Yayın Tarihi	07/11/2019
Belge Numarası	SUPAIR_2019_10_002_EN
Sayfa Numarası	1/1

GÜVENLİK UYARISI

KONU : ACRO-4 Harness : Dikiş Kusuru

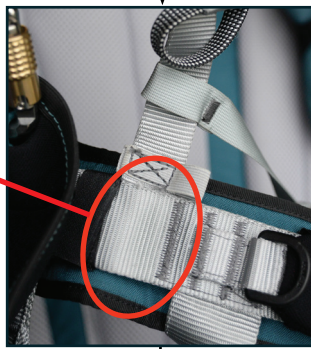
Mart 2019 üretimli Acro-4 harnesslerinden birinde dikiş eksikliği farkedilmiştir.

Karın hizasındaki omuz kayışlarından birisinin dikilmemiş ve sadece üretim sırasında yapıştırılmış durumda olduğu tespit edilmiştir.

ACRO-4 pilotları omuz kayışlarının dikişlerini kontrol etmeli ve dikey dikişlerin olduğu karın bölgesinin sadece yapıştırılmamış olduğuna dikkat etmelidir. Ventral kayışın otomatik dikey dikişi olup olmadığı kontrol edilmelidir (3 dikey dikiş).

3 Dikey dikiş yok!

KESİNLİKLE UÇUŞ YAPMAYIN!
Lütfen bizimle iletişime geçin!
info@fenomenairsports.com

3 Dikey dikiş yerinde.
